Servizi Idrici

Oggetto: Parere Ufficio d'Ambito verifica assoggettabilità VAS – PII in variante - PA42 – Comune di Caronno Pertusella

Rete fognaria (Webgis Alfa)

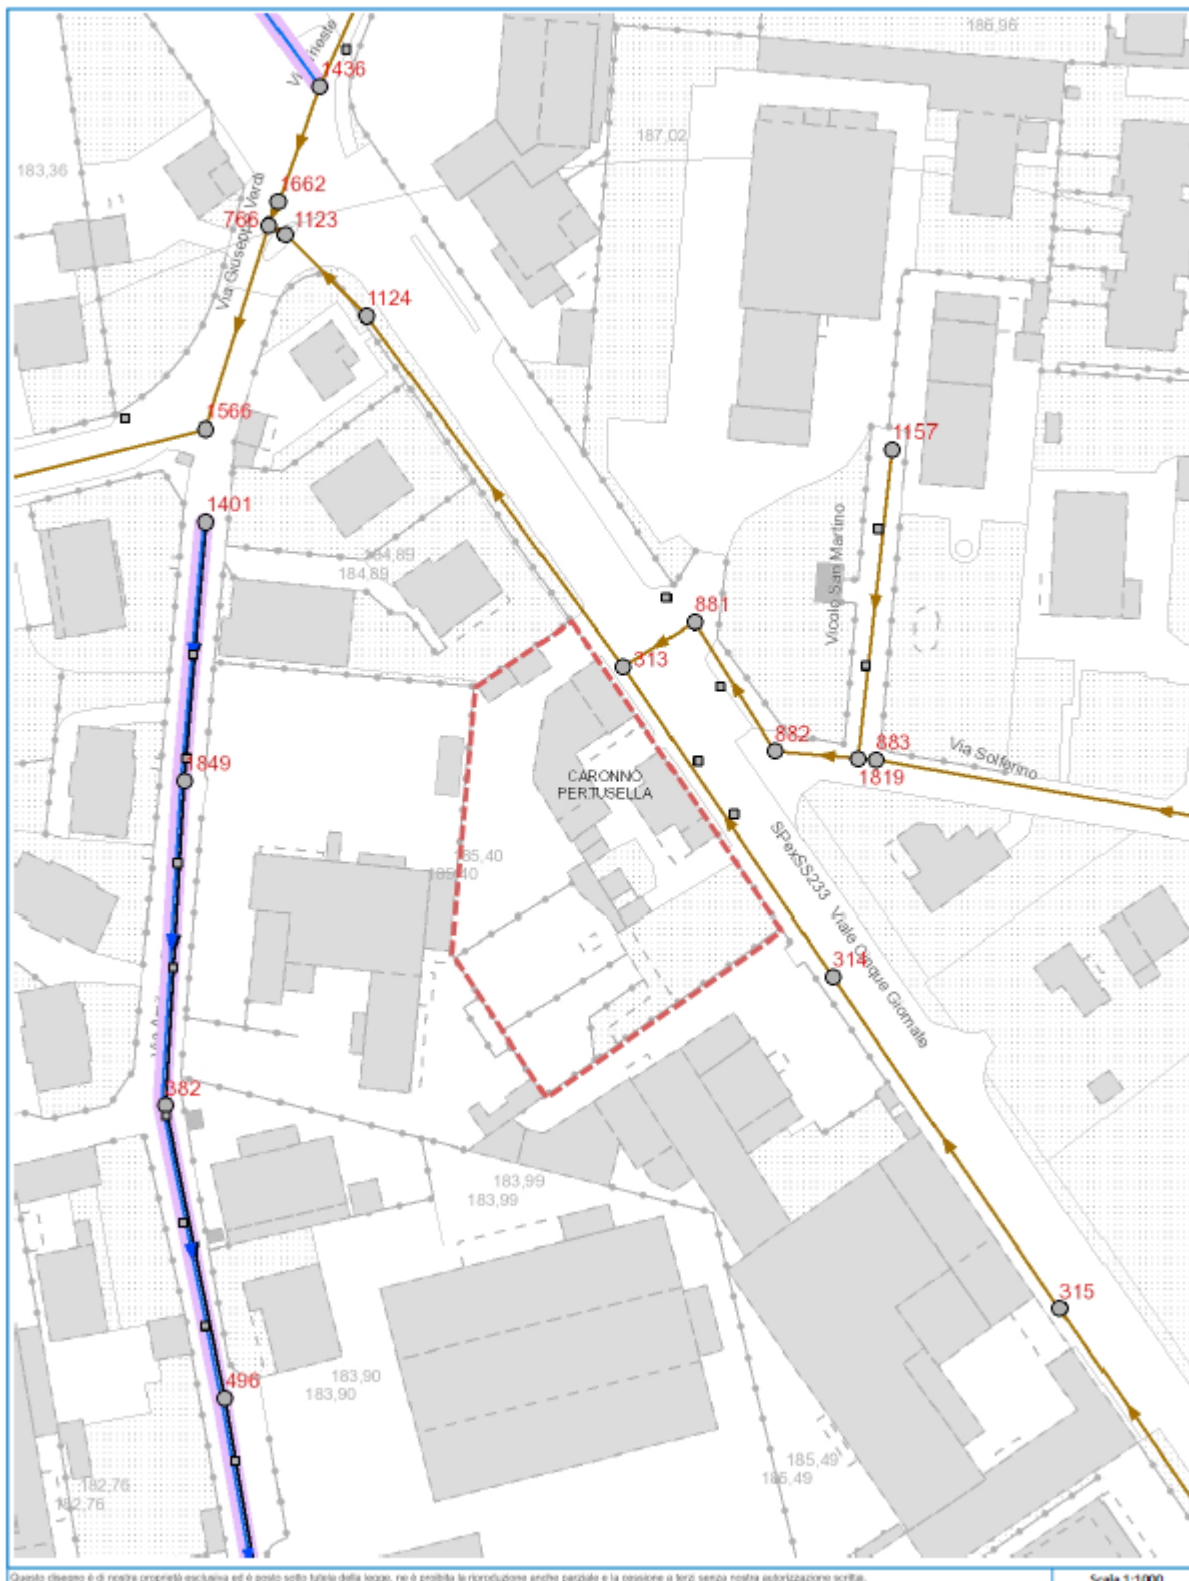
L'area risulta essere in agglomerato e pertanto ha l'obbligo di allacciarsi alla pubblica fognatura.

Tuttavia, in allegato alla presente nota, si trasmette estratto dell'area d'interesse con l'indicazione delle reti esistenti, dalle quali si evince che l'area risulta servita e si ritiene doveroso fornire alcune indicazioni di carattere generale, da tenere in considerazione nelle successive fasi di attuazione del progetto in argomento, qualora ne ricorrano le condizioni.

Qualora le acque raccolte dai piazzali dovessero rientrare nelle disposizioni di cui al R.R. 24.03.2006 N. 4, le stesse dovranno essere opportunamente separate e parzialmente convogliate in fognatura.

- gli edifici di nuova costruzione dovranno essere allacciati alla pubblica fognatura nel rispetto del nuovo R.R. 6/2019 e del Regolamento del Servizio Idrico Integrato approvato il 22.03.2022 dal CdA dell'Ufficio d'Ambito;
- qualora ve ne fosse presenza, per gli scarichi industriali e di prima pioggia dovrà essere attivata la relativa procedura autorizzativa (AIA, AUA, ex art 208 d.lgs 152/2006, ex art 124 d.lgs 152/2006...);
- tutti gli interventi di nuova edificazione dovranno essere conformi alla normativa vigente in materia di invarianza idraulica R.R. n.7/2017 aggiornato con R.R. n.8/2019.

Rete acquedotto (Webgis Alfa)

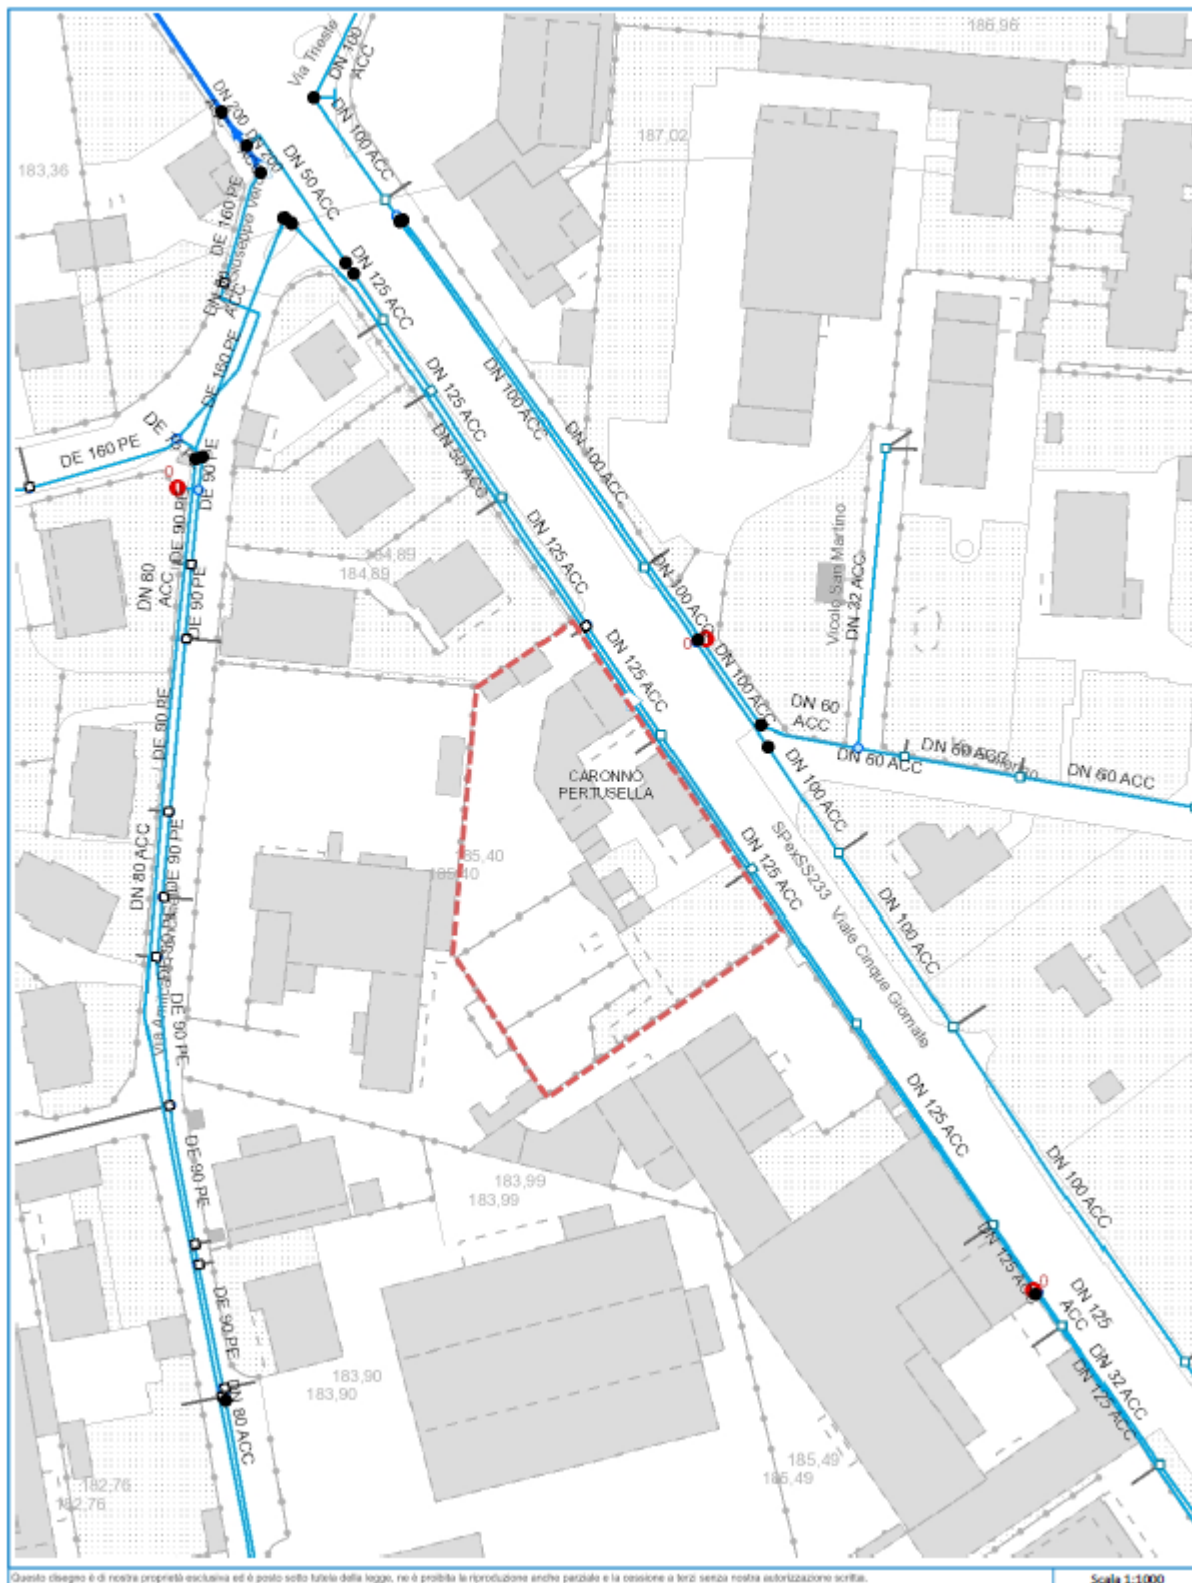
E' doveroso comunicare inoltre che, per quanto concerne il collegamento al servizio acquedotto per l'uso antincendio, è vietata l'aspirazione diretta dalla rete principale, con la condizione di posizionare a valle del

misuratore un impianto di sollevamento adeguato alla richiesta. Tale condizione è imposta dall'art. 23.1 del regolamento del servizio idrico integrato in vigore. La pressione minima garantita è 15m di colonna d'acqua al contatore in condizioni di portata nulla (pressione statica).
